Mission régionale d'autorité environnementale

**Avis délibéré de la Mission Régionale d'Autorité environnementale
d'Île-de-France sur le projet de PLUi de la communauté urbaine
Grand Paris Seine & Oise (78) arrêté le 11 décembre 2018**

n°MRAe 2019-06

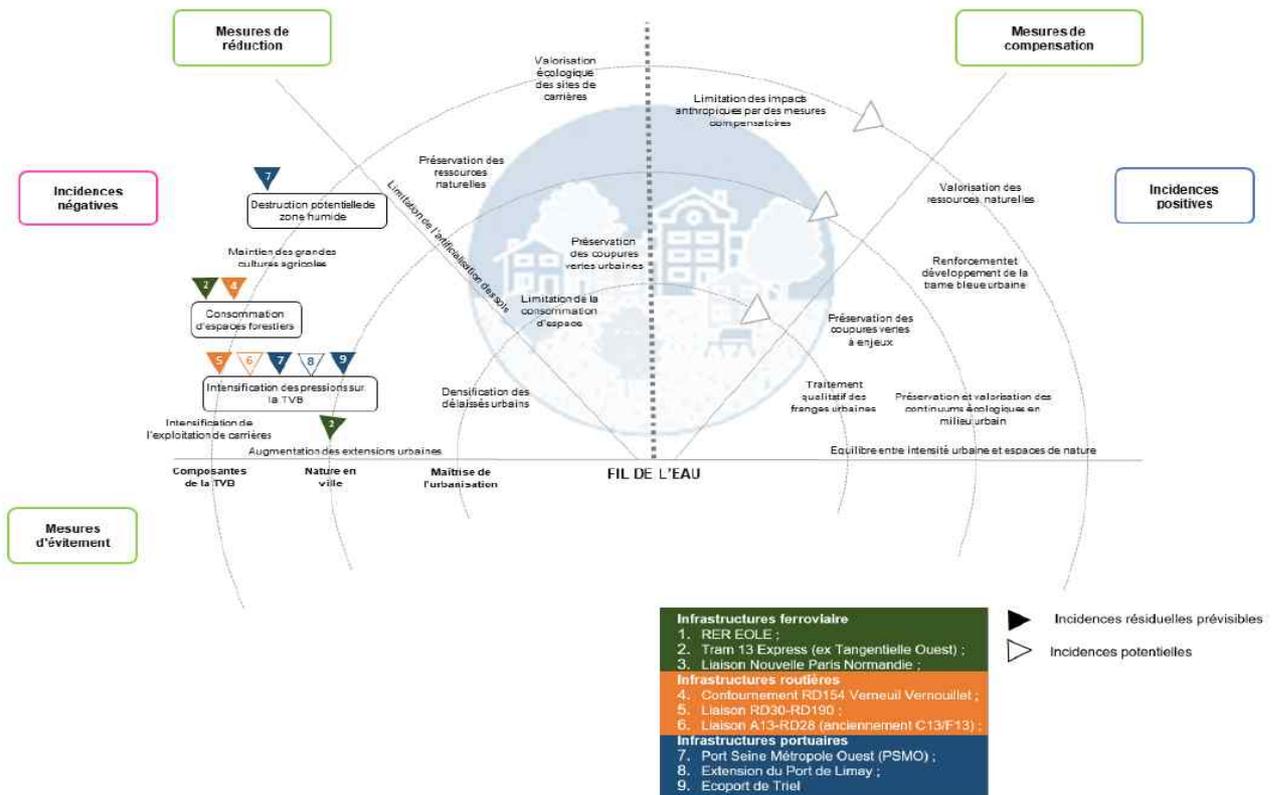
La MRAe recommande de compléter les différentes analyses des incidences du PLUi sur l'environnement contenues dans le rapport de présentation, en caractérisant les incidences identifiées, en particulier sur les secteurs du territoire susceptibles d'être les plus impactés par la mise en œuvre du document et donc susceptibles d'être concernées par les incidences les plus fortes sur l'environnement et la santé⁴⁷.

Figure 6: Sites Natura 2000 « bocles de Moisson, de Guernes et de Rosny », « coteaux et bocles de la Seine », et « Sites chiroptères du Vexin français » sur le territoire de Follainville-Dennemont _ secteur représenté en pointillés (source DRIEE)

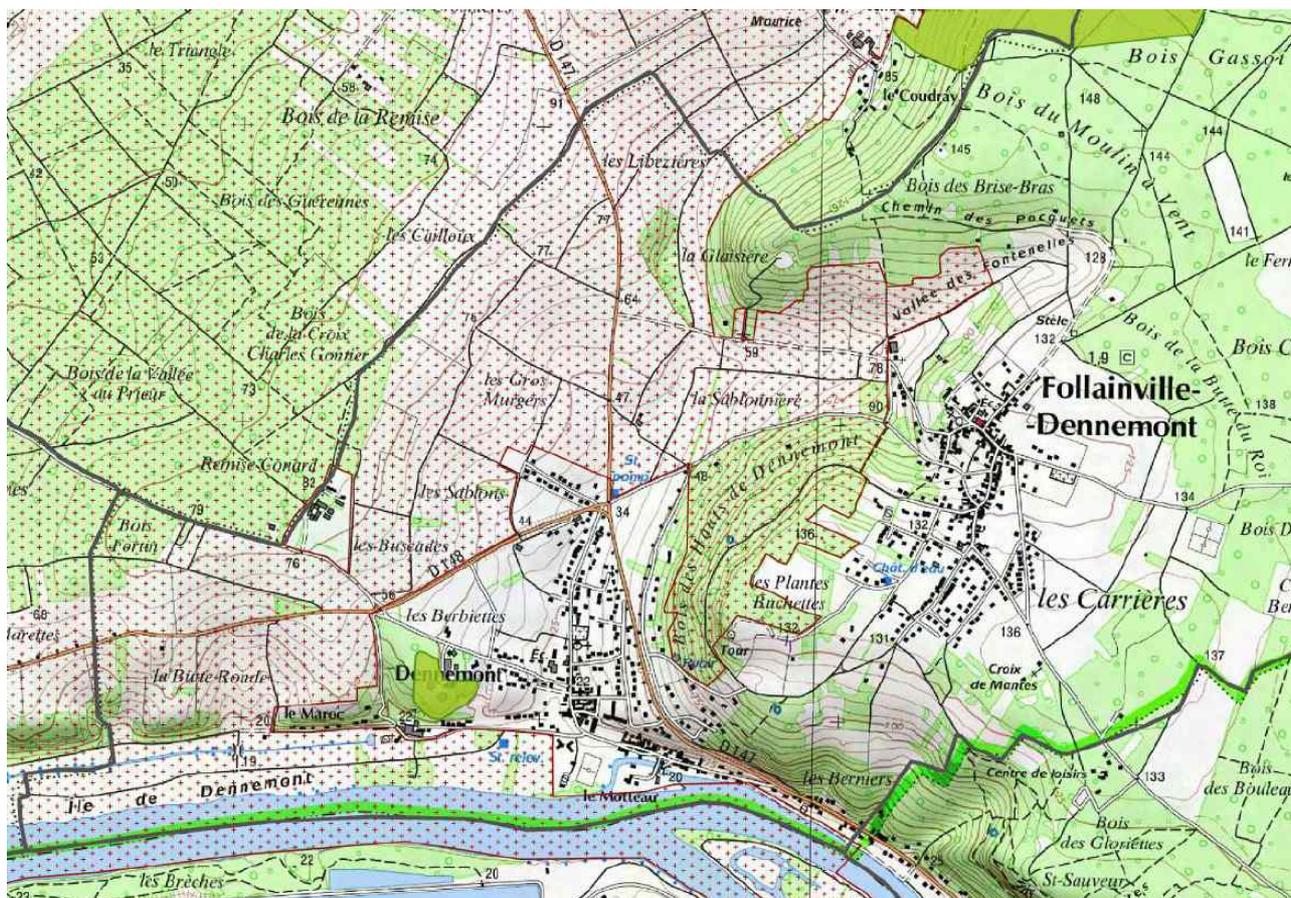
L'exposé de l'analyse des incidences du PLUi sur ces sites Natura 2000 manque également de précision. Cet exposé présente, d'une part, « les incidences négatives », les « mesures d'évitement, de réduction [et] de compensation envisagées », ainsi que les « incidences positives attendues et mesures intégrées » de façon globale, sans faire de distinction entre les différents sites Natura 2000, et au regard notamment de zonages réglementaires (UDe, AU, Apr, Npr) dont le choix n'est pas argumenté et qui sont décrits de façon très succincte⁵². Ces zonages ne sont pas localisés par rapport aux sites Natura 2000 et les incidences de leurs dispositions sont peu ou pas analysées. Les incidences des autres zonages réglementaires ne sont pas analysées.

L'exposé fait dans ces tableaux ne caractérise pas suffisamment les incidences identifiées, et ne permet pas de bien appréhender leur qualification « potentiellement faible », après mise en œuvre des « mesures d'évitement, de réduction [et] de compensation envisagées ».

Figure 7: Extrait du plan de zonage du PLUi de la communauté urbaine sur une partie du territoire de Follainville-Dennemont (source règlement graphique PLUi)

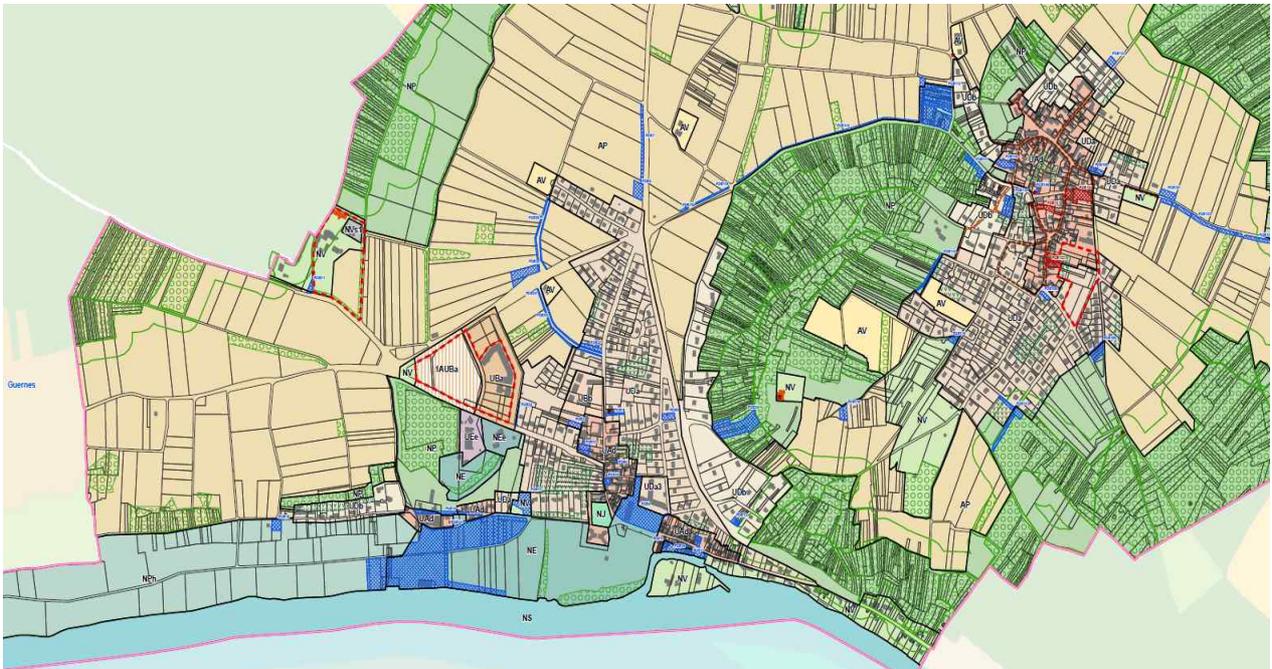
⁵² Les zonages réglementaires évoqués dans cet exposé ne sont pas localisés, et leurs dispositions sont peu ou pas analysées. À noter s'agissant de la zone naturelle Npr, que cet exposé précise qu'elle interdit toute occupation ou utilisation du sol, alors qu'à la lecture du règlement de PLU, cette zone en autorise un certain nombre (ouvrages d'infrastructures...).

Figure 8: Extrait du plan de zonage de la mise en compatibilité du PLU de Brueil-en-Vexin

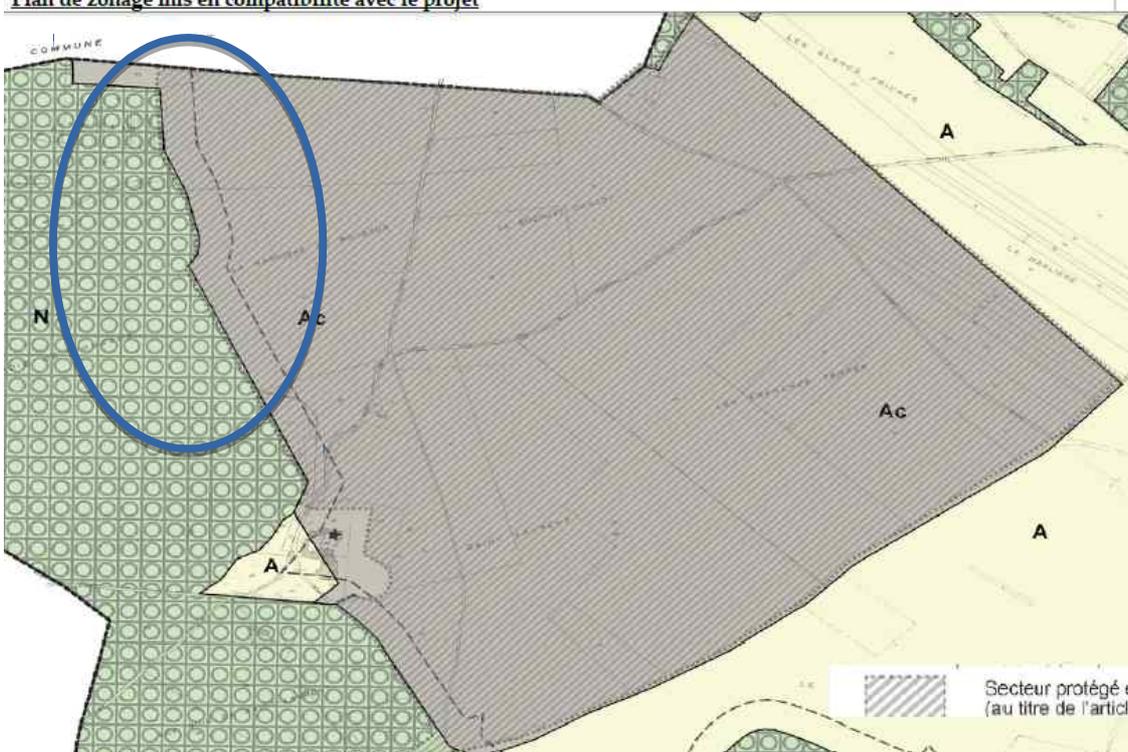
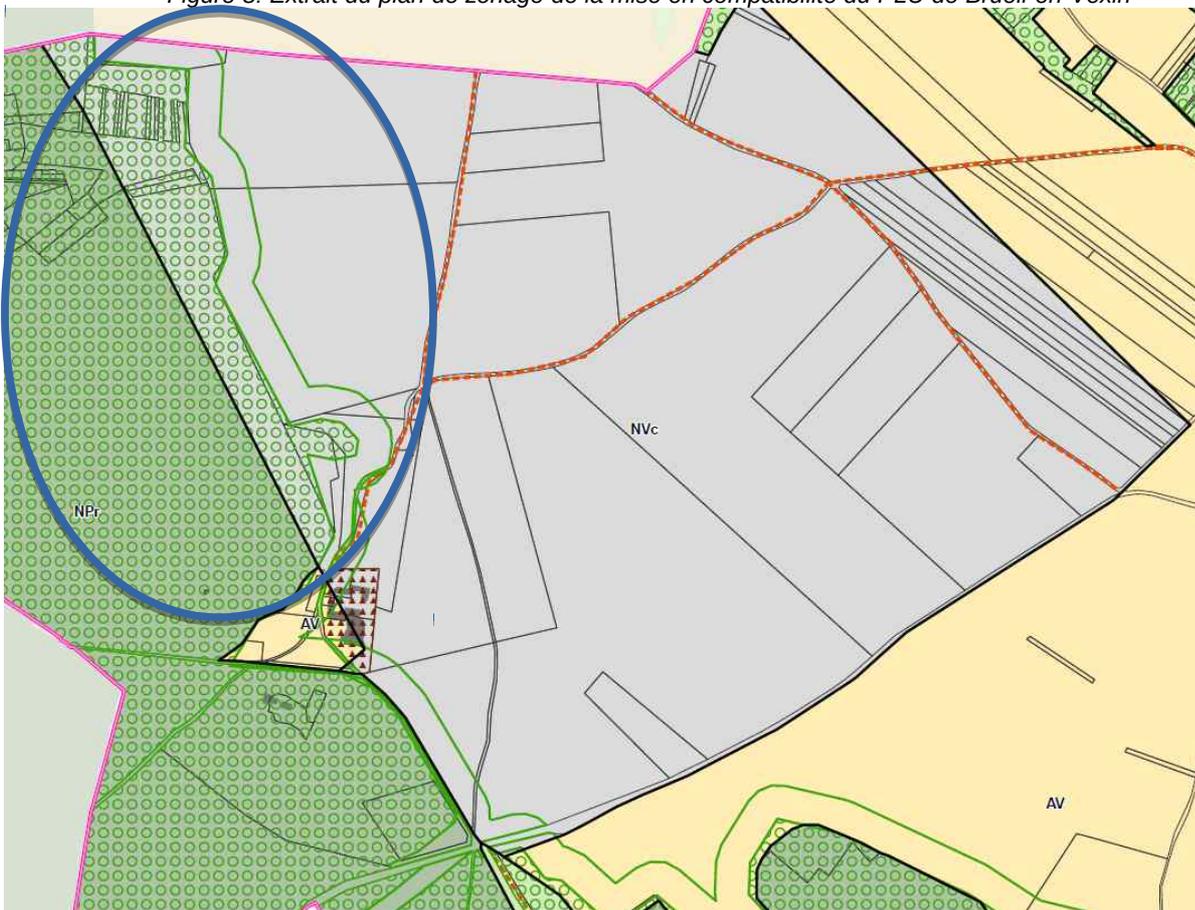
⁶¹ Modification du périmètre de la zone dédiée aux carrières sur Brueil-en-Vexin, et suppression d'un espace boisé classé (EBC) sur la commune de Guitrancourt.

Figure 11: Extrait du plan de zonage du projet de PLUi sur le territoire de Guitrancourt

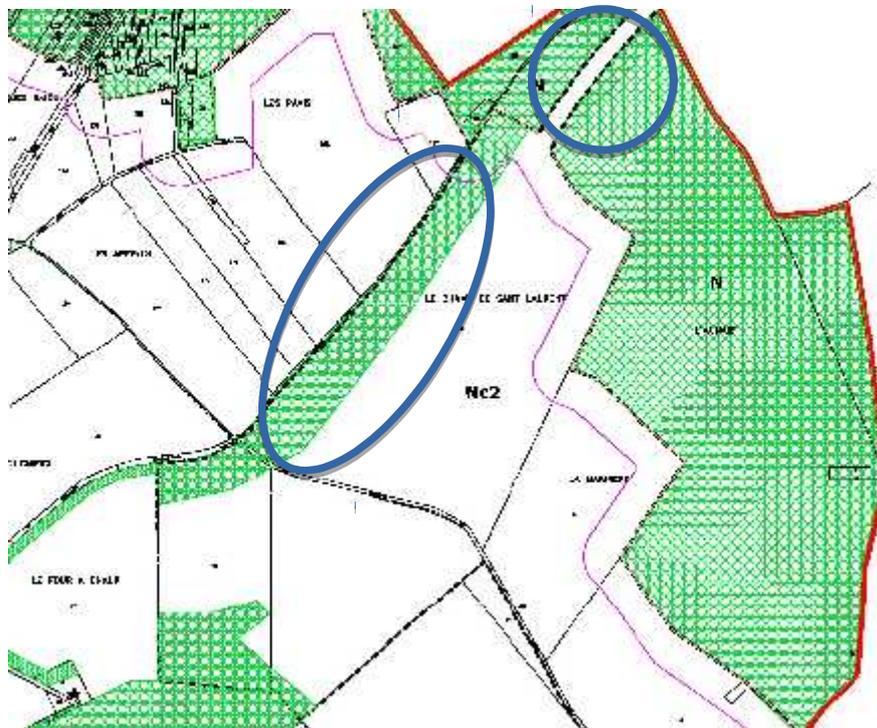
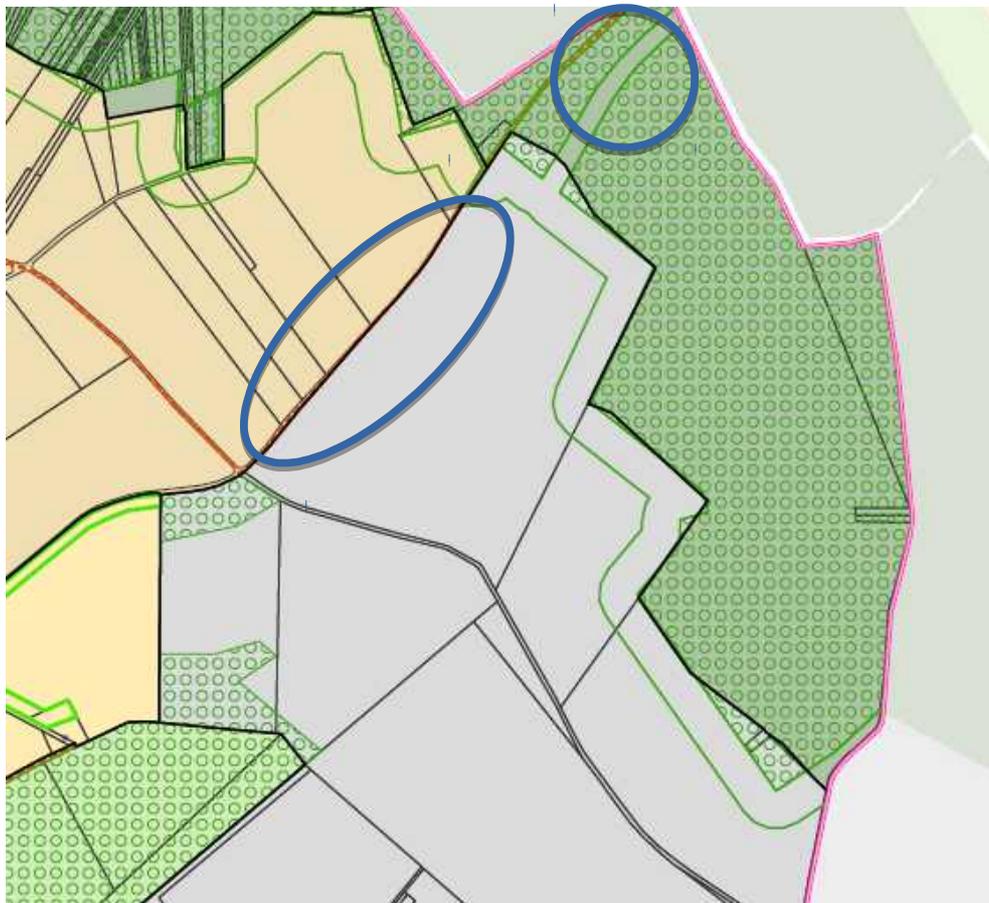
De plus, sur Guitrancourt le plan de zonage du PLUi ne reprend que très partiellement la bande d'espace boisé protégé en limite de carrière qui figurait dans le PLU, et sur Brueil-en-Vexin, la limite entre les zones NVc1 et NPr a été transférée à l'intérieur du massif forestier identifié comme

Figure 12 : Extrait du diagnostic territorial du rapport de présentation du PLUi

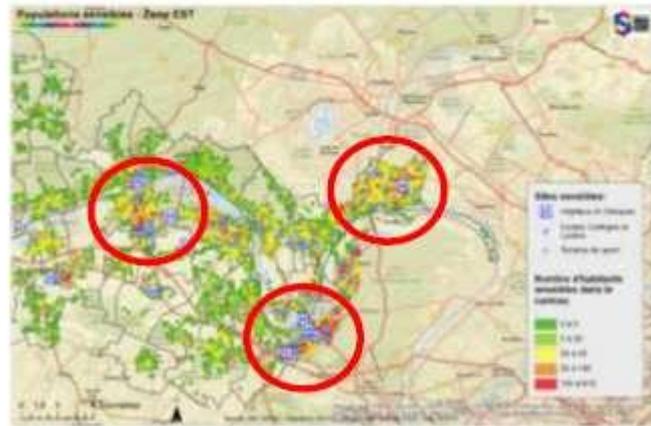
Le rapport évoque le lien entre la pollution de l'air et la santé en intégrant des cartes issues du projet de PCAET où figurent les zones de concentration de « populations sensibles » (figure 12 ci-dessous). Ces cartes sont peu lisibles et ne sont pas exploitées pour déterminer les secteurs dans lesquels un développement de l'offre de transports (modes actifs, transports en commun, amélioration de l'intermodalité) et une réduction du trafic automobile serait un enjeu. La prise en compte, par les projets de transport déjà prévus (et décrits dans le cadre des « incidences cumulées », cf. figure 13), de l'enjeu sanitaire qui se rapporte à cette concentration de populations sensibles n'est pas abordée.

Figure 13 : Extrait du rapport de présentation (page 78 du diagnostic) exposant les projets de transport prévus à l'échelle du territoire du PLU

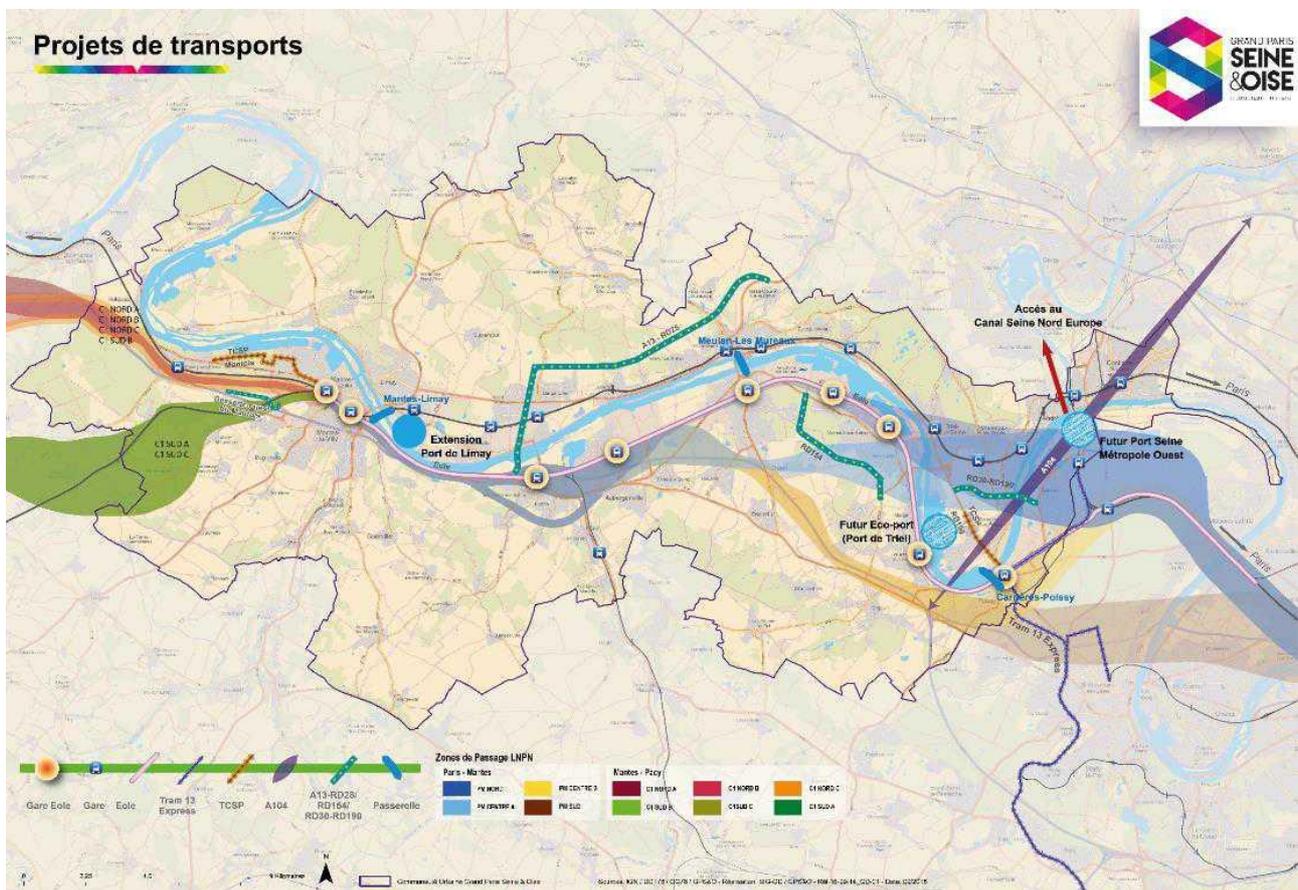
L'analyse des incidences (y compris son chapitre « incidences cumulées ») ne donne pas d'information utile pour le cas échéant définir ou adapter des mesures visant à réduire les incidences négatives des dispositions du projet de PLUi dues aux transports et appréhender la façon dont l'« urbanité » visée par le PADD peut s'y adapter.
